DĖL PIRKIMO DOKUMENTŲ PAAIŠKINIMO IR PATIKSLINIMO_5

Akcinė bendrovė „Via Lietuva“ (toliau – perkančioji organizacija) vykdo viešojo pirkimo „*Valstybinės reikšmės krašto kelio Nr. 173 Molėtai–Pabradė ruožo nuo 27,054 km iki 35,123 km rekonstravimas*“ (Pirkimo ID 5940653), atliekamo atviro konkurso būdu, procedūras ir, atsakydama į tiekėjų klausimus*, teikia pirkimo dokumentų paaiškinimus/patikslinimus.

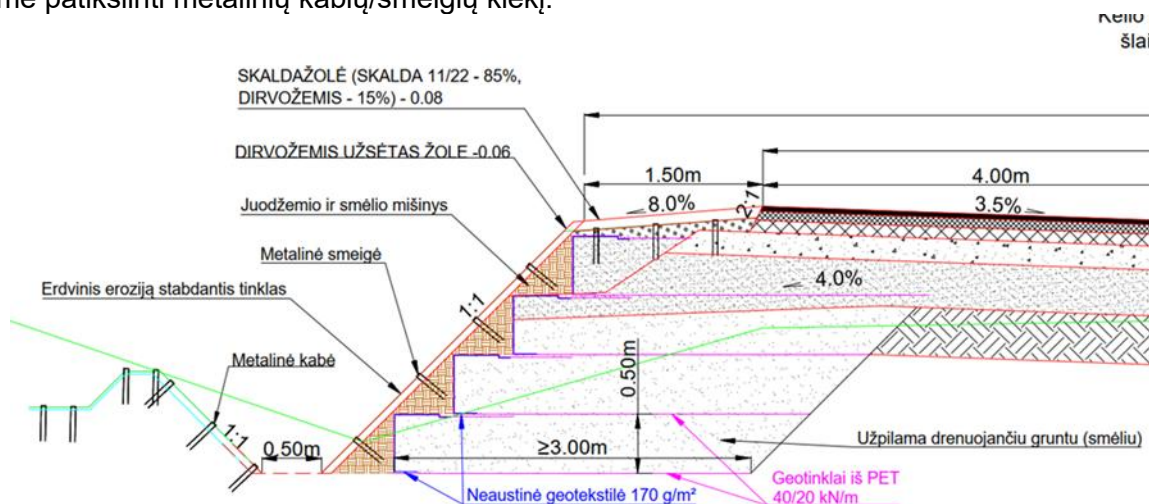
Projektinė situacija: Melioracijos dalyje 1.6 pozicijoje numatomi drenažo rinktuvai iš PVC 50/60mm vamzdžių, tačiau 2026.01.22 dienos patikslinimuose patikslinta techninė specifikacija 10.3 Plastikiniai gofruoti drenažo vamzdžiai nurodant PP, PE, PEHD ir HDPE žaliavas. Neįtraukiant PVC žaliavos. Žiedinis standumas SN4.

Prašymas patikslinti: Prašome papildyti TS įtraukiant ir PVC žaliavą, nes D 50/60mm SN4 drenažo vamzdžiai dažniausiai taikomi būtent PVC žaliavos.

Informuojame, kad techniniame darbo projekte nenumatoma naudoti PVC vamzdžių, techninės specifikacijos nebus tikslinamos.
